T43090

VAG 1.0 16V AST / AVZ и 1.4 16V AFH

Рис. 1

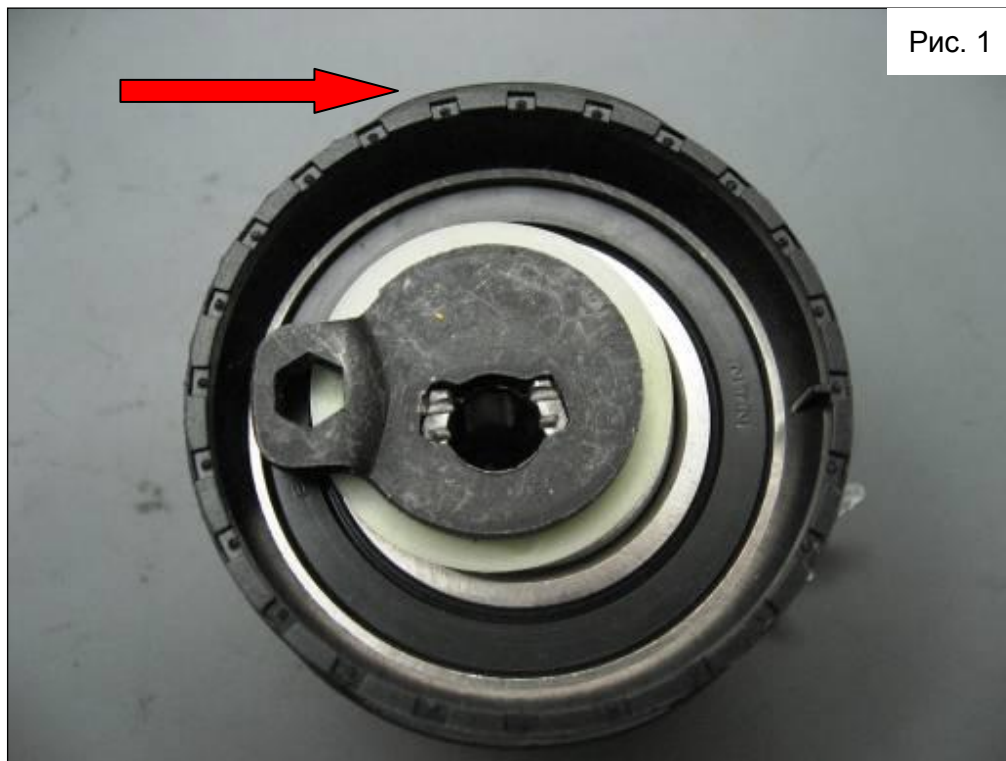
Шкив данного натяжителя имеет ребро на поверхности (рис.1 и 2).

Это сделано намеренно. Такие ребра предназначены для того, чтобы способствовать уменьшению шума при контакте ремня с поверхностью.

При замене ремня ГРМ обеспечьте одновременную установку соответствующего нового натяжителя.
